IL PROGETTO DEL PONTE SULLO STRETTO DI MESSINA

VENTO, SISMA, CAVI E ALTRI
ELEMENTI STRUTTURALI:
REALTÀ E CERTEZZE

1 INTRODUZIONE

Figura 4: coefficiente di lift, flusso laminare, configurazione di servizio, condizione di traffico I

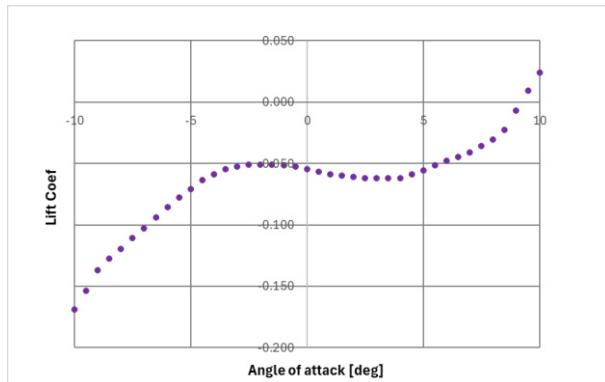
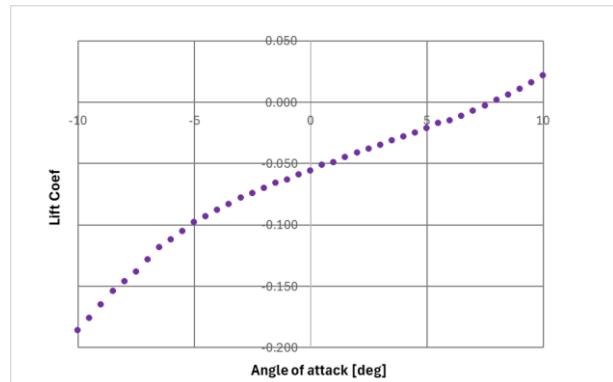
Il modello testato al BLWTL è stato costruito in scala 1:80 e ciò ha implicato per la massima velocità di prova un numero di Reynolds nell’ordine di $6 \cdot 10^5$. Tale valore, basso se riportato alla scala reale, è la causa della separazione del flusso e dunque la causa ultima dell’instabilità osservata.

È un fatto ben noto che l’introduzione della turbolenza nel flusso ha un effetto analogo all’incremento del numero di Reynolds. Questo effetto risulta evidente osservando le misure dei coefficienti di lift in regime laminare (Figura 4) e turbolento (Figura 5) per la medesima condizione di traffico: in regime di flusso laminare è possibile osservare una derivata leggermente negativa del lift intorno al valore 0° dell’angolo di attacco, derivata negativa che non si osserva, a pari in condizioni, in regime turbolento².

Figura 10: da PB0039, par. 3

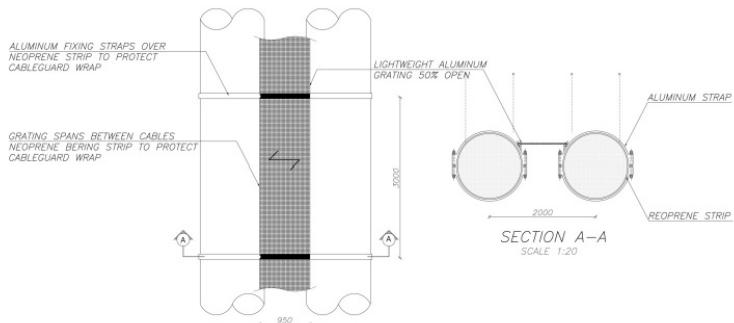
- Per quanto riguarda i cavi, atteso che fenomeni di galloping siano effettivamente rilevati, le potenziali eventuali misure di mitigazione sono già state individuate, in particolare si può fare riporta quanto alla relazione di Progetto Definitivo PB0039, par. 3, riportato in Figura 10.

La presente analisi ha identificato **un piccolo rischio di galloping degli stralli**. Il galloping di interferenza e quello di den Hartog sono stati identificati come meccanismi potenziali di instabilità che potrebbero essere soppressi prevenendo il flusso d'aria nell'interstizio tra i cavi mediante l'inserimento di una piastra porosa tra i cavi stessi. La Figura 8 mostra una disposizione pratica possibile di tale piastra. Il peso stimato della griglia in alluminio compresi i fissaggi è di 25 kg/m o 0,1% del peso del cavo principale.

Figura 23: confronto fra differenti concezioni di sella – a sinistra ponte di Canakkale (sell a convenzionale); al centro P.D. ponte sullo Stretto di Messina (sell a celle singole); a destra la sella del ponte ShiZiYang. 374 funi. Diametro cavo 1486mm.

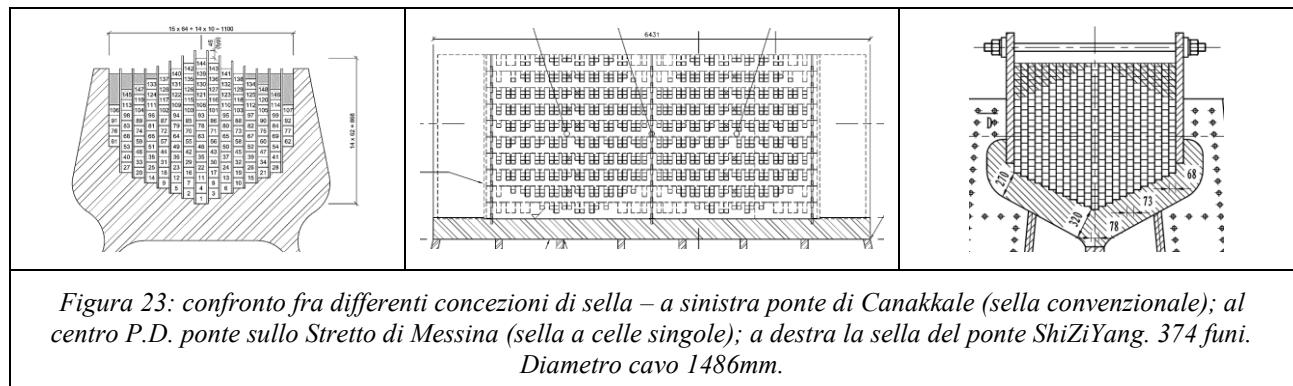
Come riportato nella citata Relazione del Progettista, infatti, la problematica progettuale principale nella progettazione di selle convenzionali è legata alle pressioni trasversali agenti sui fili inferiori. L'entità di tale pressione dipende dal diametro dei fili, dal numero di funi e dal raggio di curvatura della sella. Per il Ponte di Messina si prevedono 19 funi sovrapposte nella scanalatura centrale della sella. Per confronto (Figura 23), il ponte Canakkale ha 14 funi sovrapposte ed il ponte ShiZiYang in Cina (in costruzione) è stato progettato con 22 funi sovrapposte. Entrambi i ponti citati hanno un diametro dei fili maggiore ed un raggio di curvatura più piccolo rispetto a Messina. Si può quindi concludere che non vi siano problematiche progettuali rilevanti nell'adozione di selle di tipologia convenzionale per Messina. Si adotteranno quindi due coppie di selle affiancate per ogni coppia di cavi alle torri e nelle camere di sfoglio dei blocchi di ancoraggio.

L'adozione di selle di tipologia convenzionale composte da un'unica gola in fusione di acciaio comporta complessità costruttive inferiori rispetto a una soluzione composta da piastre di dimensioni minori sovrapposte una sull'altra. Al contrario, le selle di tipologia convenzionale sono una tecnologia consolidata e vi sono innumerevoli riferimenti per la progettazione, fabbricazione e messa in opera di selle simili.

Con questa decisione, da sviluppare nel futuro Progetto Esecutivo, si rientra nel campo in cui, per i motivi detti, il fenomeno di scorrimento è certamente evitato e non si pongono le associate questioni di fatica. La sperimentazione in questione, quindi, non è più ritenuta opportuna dal progettista e non verrà eseguita.

Figura 25: Mappa dell’area dello Stretto, tratta dall’articolo “The tectonic puzzle of the Messina area (Southern Italy): Insights from new seismic reflection data”, di Doglioni et al. (2012).

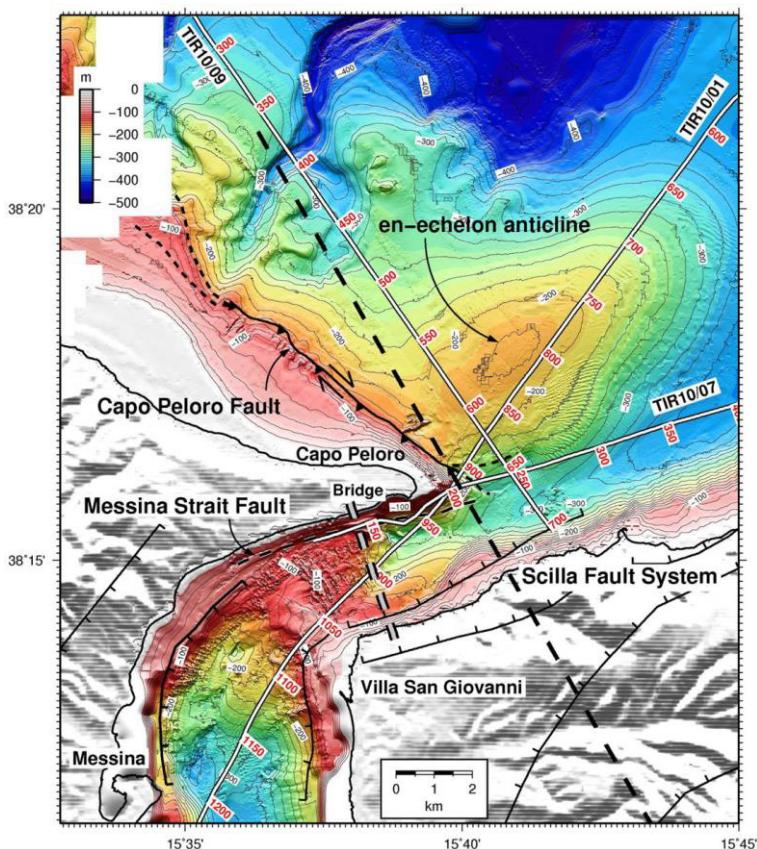
Nel paragrafo 3.5 della loro nota gli Estensori della nota trattano il tema della sismicità dello Stretto, e in particolare delle faglie che potrebbero generare forti terremoti. Esordiscono con la seguente affermazione: “*Faglie di grande dimensione, quali quelle ubicate nello Stretto di Messina, sono all’origine di sismi di forte intensità, storicamente documentati e studiati: studi recenti [12] hanno mostrato che la c.d. faglia sorgente del terremoto di Messina del 1908 potrebbe generare sismi di intensità anche maggiore di quello attualmente previsto in progetto.*”

Tale affermazione è falsa, poiché l’articolo in questione (liberamente scaricabile dal sito <https://www.nature.com/articles/srep00970>) NON si riferisce alla sorgente del terremoto del 1908, ma a un’altra faglia, che è addirittura fuori dallo Stretto, ancorché non lontana dal sito dell’Attraversamento. In particolare l’articolo tratta della faglia di Capo Peloro, che si trova nel Tirreno (si veda Figura 7), poco a nord di Capo Peloro, sostenendo senza alcuna prova concreta che essa può causare terremoti di M_w anche superiore a 7.1, valore stimato per l’evento del 1908. Peraltro, gli autori non dicono esplicitamente, ma al massimo lasciano intendere, che quella faglia potrebbe essere la sorgente di quel terremoto.

Fig. 15. Stralcio dal disegno n. PB0010 del PD 2011 [19]. La fondazione del pilone della Torre lato Calabria risulta adiacente e sottostante alla faglia Cannitello.

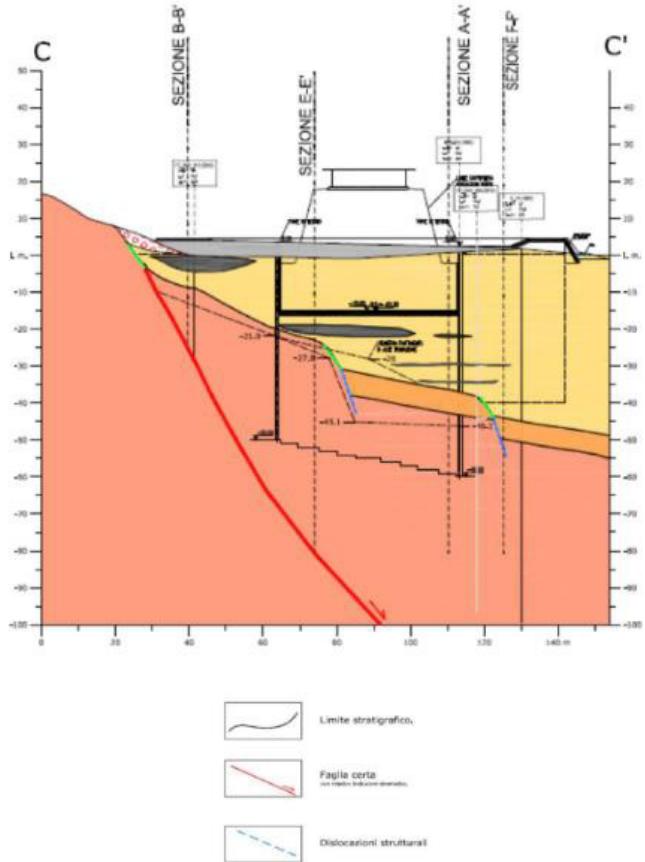
Gli Estensori passano a commentare uno stralcio dell'elaborato PB0010 del Progetto Definitivo del 2011, e in particolare la Tavola 2/2, sostenendo che “... può vedersi la fondazione del pilone lato Calabria ubicata proprio al di sopra del tetto di faglia lato mare della faglia Cannitello. Nel disegno si rileva inoltre: che tale faglia si configura come una faglia diretta, ovvero il blocco di terreno verso mare tende a slittare verso il basso rispetto al blocco verso monte e che la sua superficie di rottura risulta con buona probabilità intersecare in profondità proprio i due pozzi di fondazione.” Per ribattere a tale osservazione è sufficiente richiamare il fatto che nel citato disegno, qui mostrato come Figura 26, si osserva chiaramente che la faglia è suturata (ovvero “sigillata”) da depositi sedimentari recenti, di età non precisata ma certamente non attuali, per uno spessore complessivo pari almeno ad alcuni metri. Pertanto, la faglia NON è definibile attiva e tantomeno capace, come si evince dalla stessa figura; inoltre, essa NON interseca i pozzi di fondazione (cfr. Figura 15 della nota di De Miranda et alii).

Figura 26: Sezione attraverso la fondazione del pilone della Torre sul lato calabrese dello Stretto. L'immagine è inclusa nell'elaborato PB0010 del Progetto Definitivo 2011.

In altre parole, se la faglia non raggiunge la superficie ed è sormontata da formazioni geologiche più recenti non dislocate, ciò sta a indicare che la stessa faglia non ha subito spostamenti durante i terremoti che hanno coinvolto in epoca recente l'area in questione (ultime decine di migliaia di anni).

Figura 27: Spettri di progetto per SLU e SLIS per il lato Calabria (lato Sicilia la situazione è analoga), e spettri di risposta con la massima PGA registrata durante i terremoti di L'Aquila 2009 e Amatrice 2016.

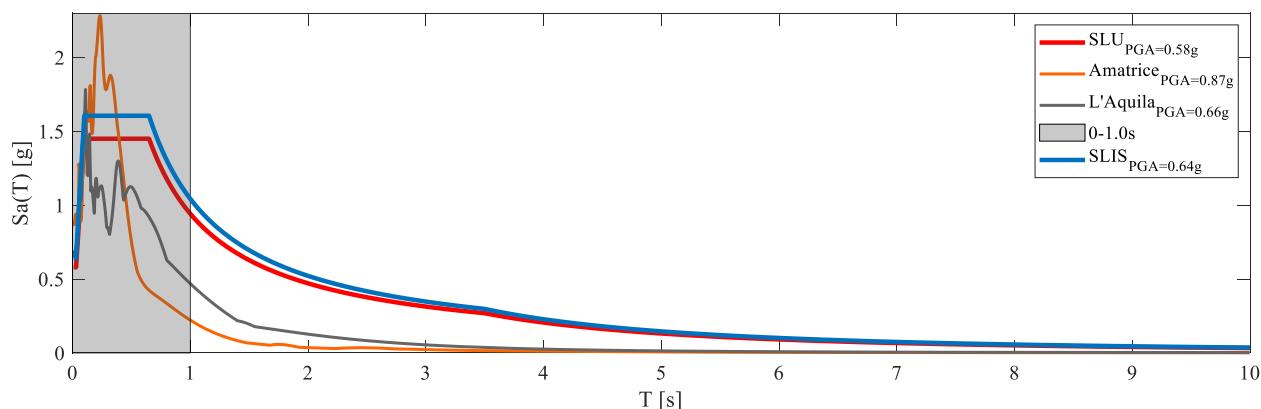
Nella sua parte finale il paragrafo 3.5.3 solleva una questione ulteriore, del tutto indipendente dalle precedenti. Se ne riporta integralmente il testo.

Nell'esaminare la figura, si ricorda agli Estensori della memoria – dai quali ci si aspetta sappiano bene di cosa parlano – che le uniche accelerazioni che hanno interesse per l'Opera di Attraversamento sono quelle capaci di eccitare la dinamica strutturale, cioè quelle alle frequenze proprie (i.e., periodi di vibrazione) dell'opera con masse partecipanti non trascurabili. Ricordando che il ponte ha periodi di vibrazione di interesse sismico certamente superiori a 1.0s e inferiori a 33s, cioè a destra dell'area campita in grigio in *Figura 27*, l'osservazione è inequivocabilmente smentita dai fatti. Infatti, gli spettri di progetto sono largamente cautelativi rispetto ai terremoti citati (L'Aquila e Amatrice) per le frequenze che effettivamente eccitano le vibrazioni del ponte.
